ATE 23

PROGETTO PER LA VALORIZZAZIONE DI DUE CAVE A BRESCIA

fase **PIANO ATTUATIVO**

oggetto **ESCAVAZIONE - piante e sezioni di confronto**

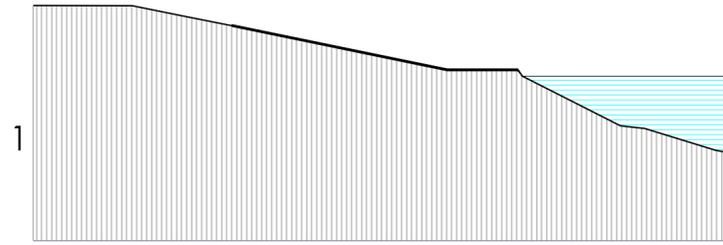
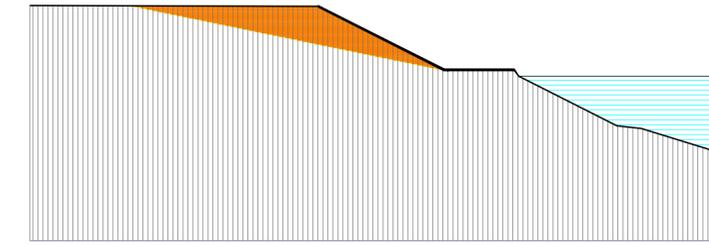
mancato scavo: Il progetto di ripristino delle sponde prevedeva la realizzazione di una scarpata dolce verso il lago, scavando nuovo terreno. Si propone di mantenere il terreno alla quota attuale e di avere una scarpata omogenea con le altre.

sezione di rilievo

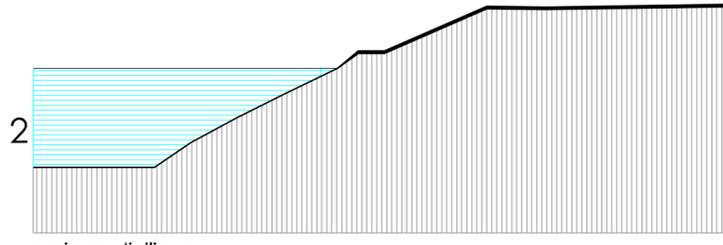
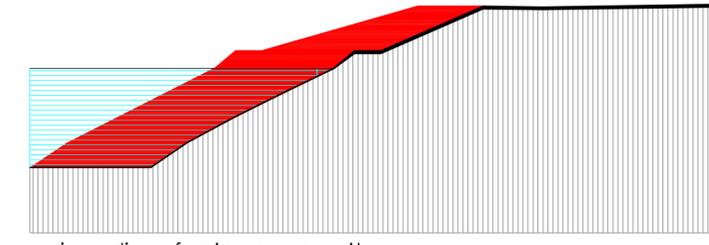
mancato ritombamento: Il progetto di ripristino delle sponde prevedeva la realizzazione di una scarpata, mediante l'apporto di nuovo terreno. Si propone di mantenere il terreno con il profilo attuale.

sezione di rilievo

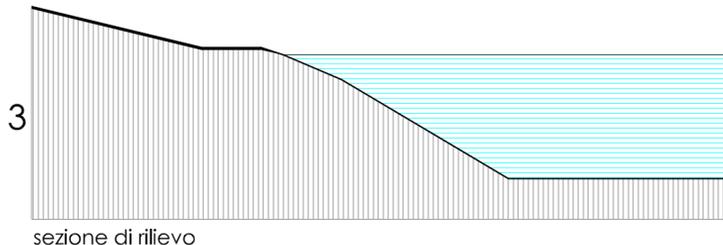
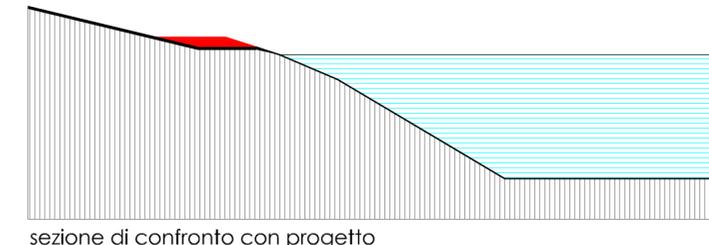
mancato ritombamento: Il ripristino delle sponde è stato realizzato come previsto in convenzione; l'innalzamento della falda fa sì che il piano a piede scarpata sia ad una quota prossima al limite massimo di falda. Si propone di mantenere il terreno con la geometria attuale senza ulteriore apporto di materiale.
